Overview: Production error in version 1.0 harnesses; The immobilizer wire (orange/black) is in pin position #4 instead of pin position #5. Although an effort to correct the issue was made, some quantity of harnesses did get shipped before the issue was spotted. We are advising to inspect the harness BLADE connector before attempting to install harness or program the module. This issue is not known to affect the version 2 harnesses, which require no modification.

MODIFICACIÓN REQUERIDA PARA APLICACIONES A/T, SÓLO CON ARNÉS v 1.0

FTI-STP1: Notas de instalación y configuración

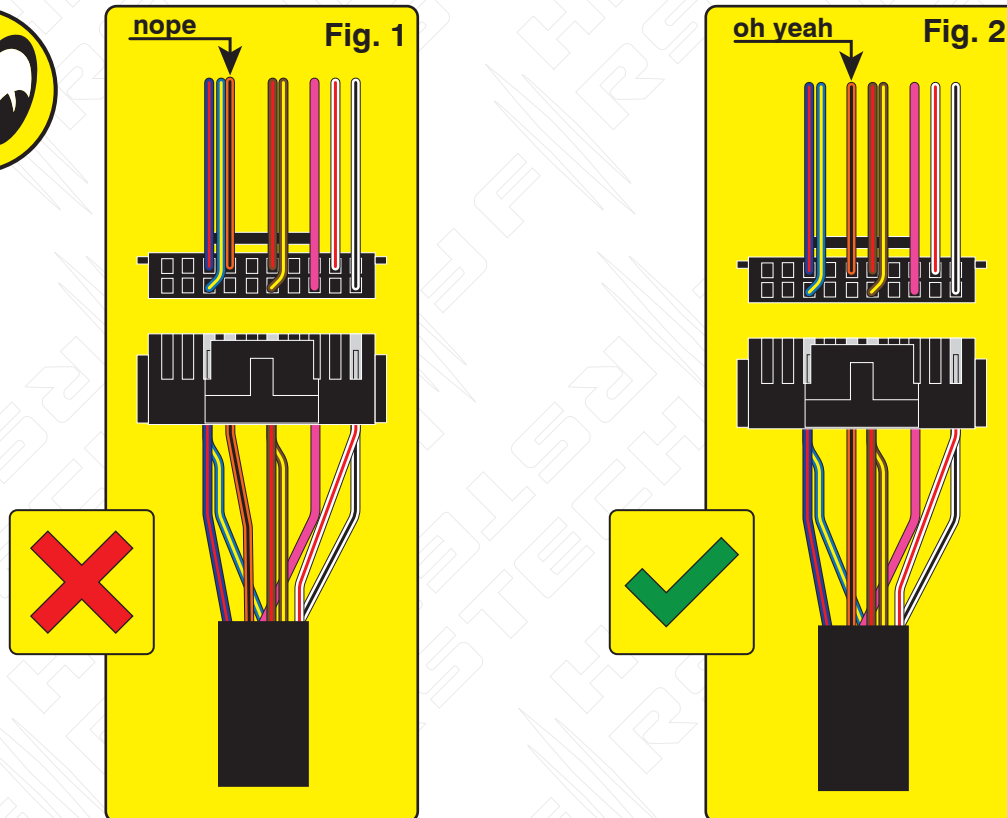
Issue: Module fails to program correctly to vehicle, does not allow the vehicle to be remote started.

Correction: Step 1.) Locate the orange/black wire and confirm whether it is positioned as illustrated in Fig. 1 or Fig. 2. If the wire is as illustrated in Fig.1, proceed with Step 2 through 5 and complete the repair procedure outlined, if the wire is as illustrated in Fig. 2, correction is not necessary, proceed with harness installation and module programming.

Step 2.) Using a pick, lightly depress the catch that secures the terminal in the housing then remove the wire and terminal from the housing.

Step 3.) Using a fine tip razor or utility knife, insert the blade beneath the terminal catch and raise it slightly, so that it can be reused to secure the terminal when reinserted into the BLADE connector housing.

Step 4.) Refer to Fig. 2 for correct position of the orange/black wire (next to brown/red) then reinsert the terminal, pressing lightly until the catch 'snaps' into place, securing the terminal in the connector housing.

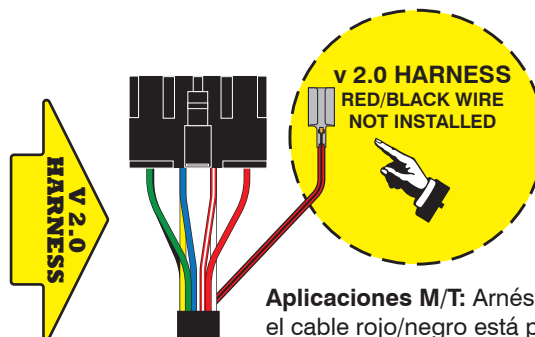
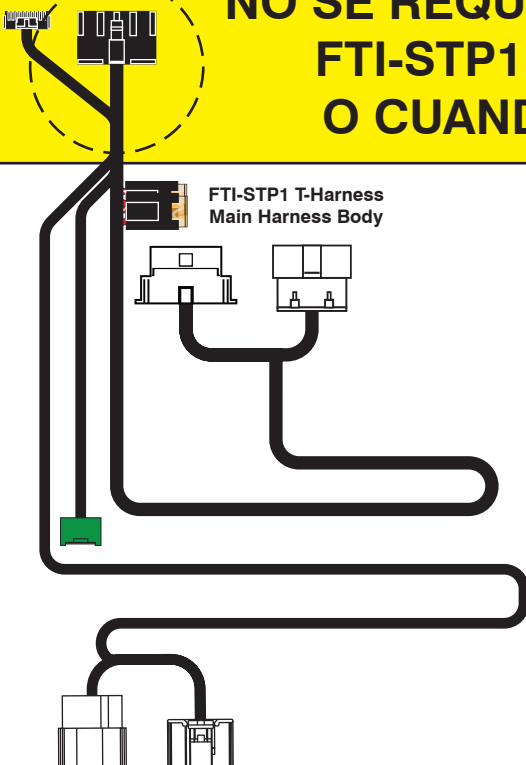
Descripción general: Las primeras versiones del arnés FTI-STP1 requieren modificaciones para aplicaciones de transmisión automática (AT), algunas del producto se pudo modificar antes del lanzamiento, pero una pequeña cantidad se lanzó sin modificaciones.

Problema: El arnés en T FTI-STP1 ha sido diseñado para ser compatible con A/T (transmisión automática) y M/T (manual), pero debido a un descuido en las primeras ejecuciones de producción, la selección se estableció por defecto en el modo M/T.

El uso de un arnés configurado para una aplicación M/T, en un vehículo equipado con A/T, podría provocar daños en el módulo del vehículo, se recomienda que el arnés vuelva al modo A/T antes de la instalación en vehículos equipados con transmisión automática.

Corrección: Localice el cable rojo/negro (+ embrague) proporcionado en el conector CN1 del conjunto del arnés principal. Corte el cable rojo/negro, ya sea al ras del conector CN1 o dejando suficiente cable expuesto para que pueda aislar y asegure los extremos del cable que quedan después del corte. Aísle cada uno de los extremos restantes del cable rojo/negro y asegúrelos para evitar cualquier posibilidad de cortocircuito. Si el cable rojo/negro ya ha sido desconectado, ninguna modificación adicional se requiere para aplicaciones A/T
